Endringssøknad Langerud koblingsstasjon

Statnett, 29.09.2025

2. Søknad om endring av anleggskonsesjon

Figur 1 Statnett ønsker å beholde bygningsmasse og stasjonsgjerde på eksisterende Tegneby transformatorstasjon. Utendørs og innendørs høyspentanlegg skal flyttes/saneres.

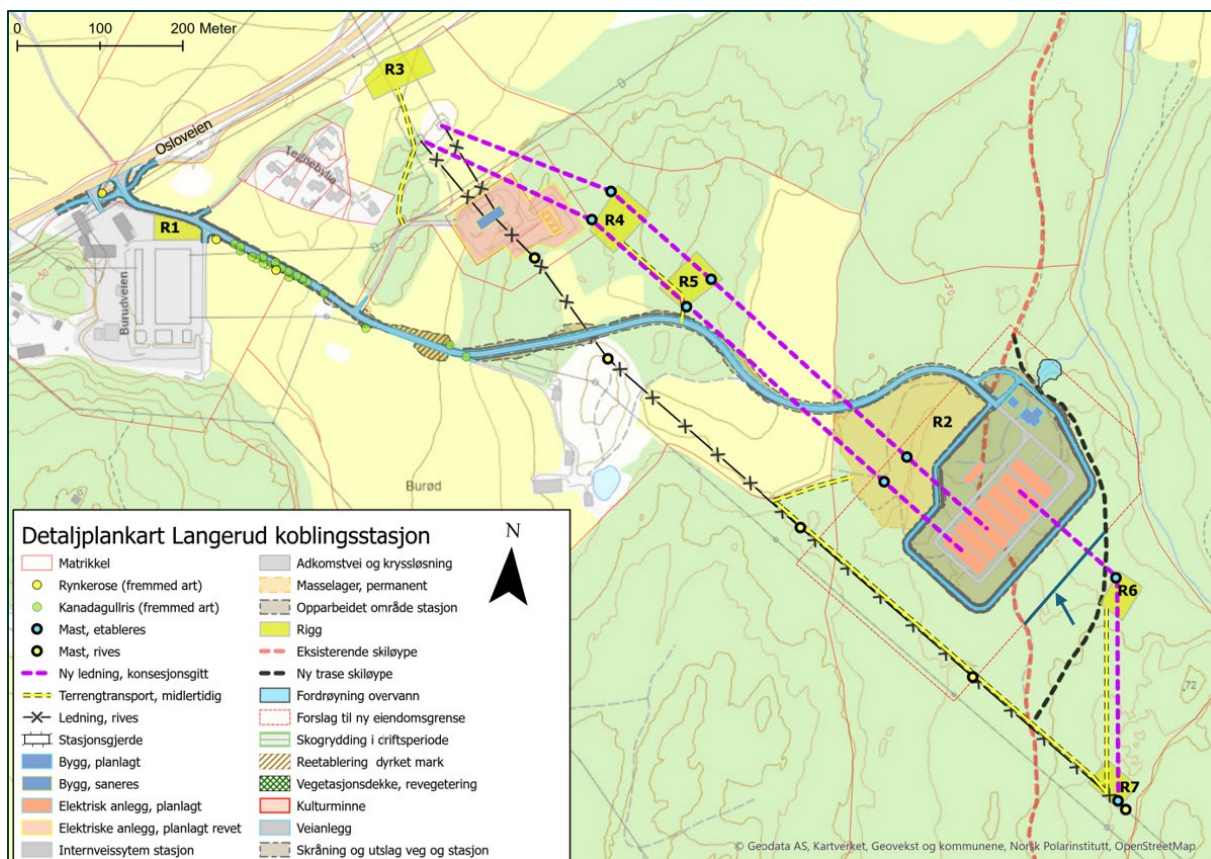
Statnett ønsker å beholde GIS-bygg og inngjerdet areal på Tegneby transformatorstasjon. Statnett ønsker å benytte GIS-bygget som lager for beredskapsmateriell. Det inngjerdete arealet ønskes benyttet for å sikre lageret. Opparbeidet areal inne på stasjonsområdet ønskes benyttet til lagring av utstyr og oppstillingsplass. Bakgrunnen for ønsket om å beholde GIS-bygg er et økende behov for lagerkapasitet til beredskapsmateriell for å sikre rask respons ved feil og hendelser i transmisjonsnettet. GIS bygget på Tegneby er godt egnet til dette formålet, og vil kunne fungere som et strategisk plassert beredskapslager i regionen.

Statnett skal rive/flytte høyspentanlegg utenfor GIS-bygg i henhold til anleggskonsesjon. Det vil utarbeides en miljøsaneringsplan og en avfallsplan for rivning/sanering og flytting av høyspentanlegg på stasjonen.

Figur 2 Detaljplankart for Langerud koblingsstasjon. Blå pil indikerer traktorvei/tursti/skiløype som bygget (blå linje). Stiplet svart linje var skissert trase i detaljplan. Rød stiplet linje indikerer tidligere trase.

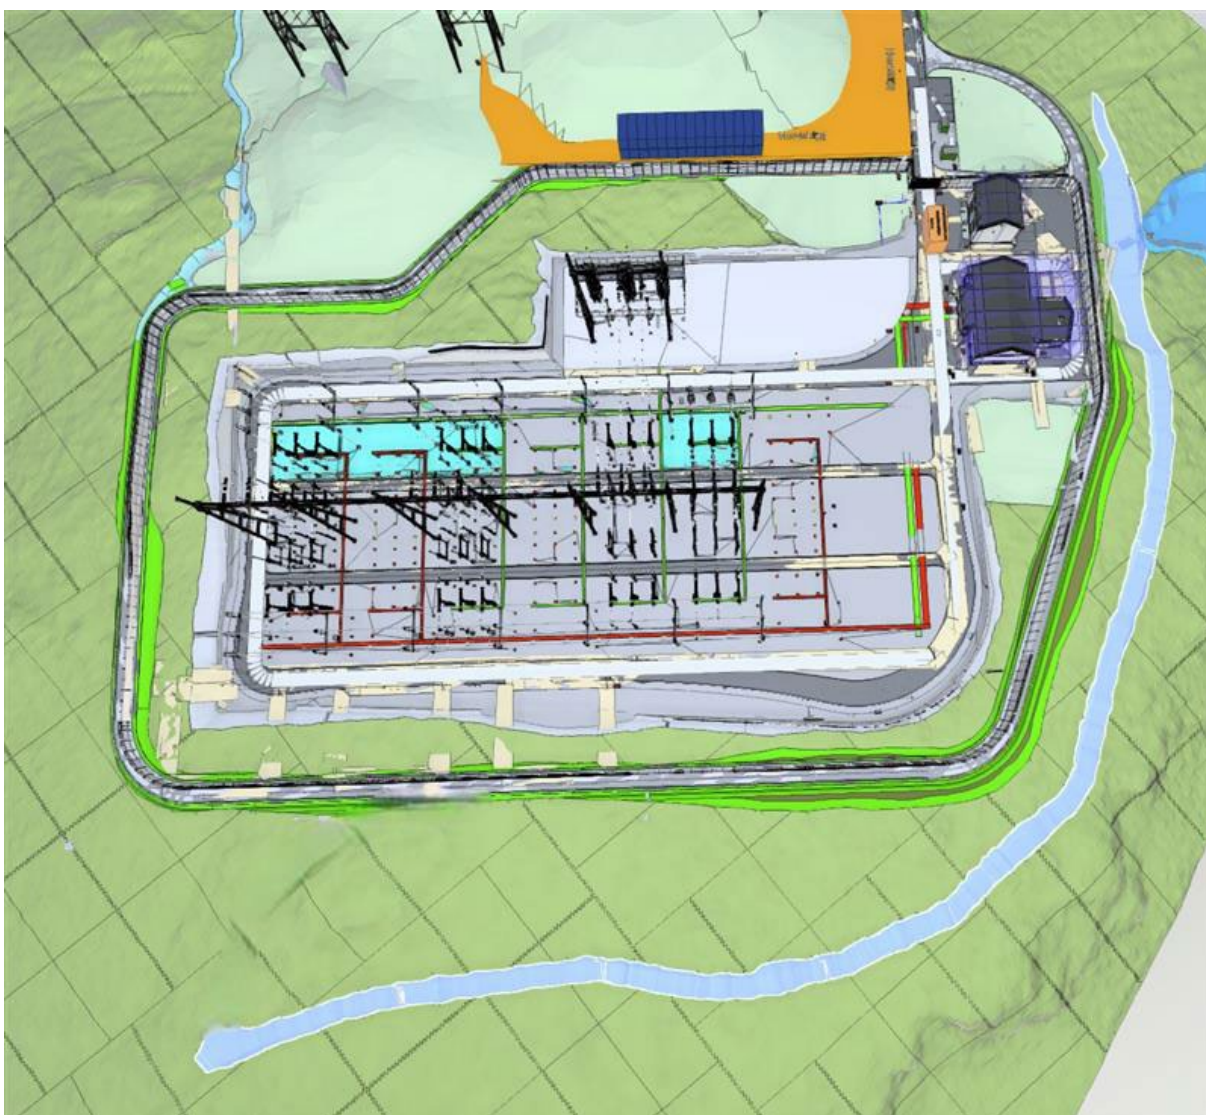
Statnett har lagt om eksisterende traktorvei/tursti/skiløype permanent forbi nye Langerud koblingsstasjon. Traseen avviker noe i forhold til inntegnet trasé i detaljplan/detaljplankart.

Avviket skyldes at det ble gjort stedlige tilpasninger for å legge løypa utenom et myrareal og på fast fjell. Traseen er også plassert nærmere stasjonen enn tidligere skissert. Statnett har også i større grad benyttet eksisterende skiløype trasé enn tidligere skisserte løsninger noe som medfører lavere arealinngrep.

Statnett har bygget den nye skiløypa med adkomst fra stasjonsområdet på Langerud, og vil fjerne forbindelsen fra stasjonsareal når anlegget er ferdig.

Statnett har instruert entreprenør om å legge jordmasser inntil og over den nye traseen. Massene skal rufses til for raskere revegetering og for å redusere inntrykket av inngrepet.
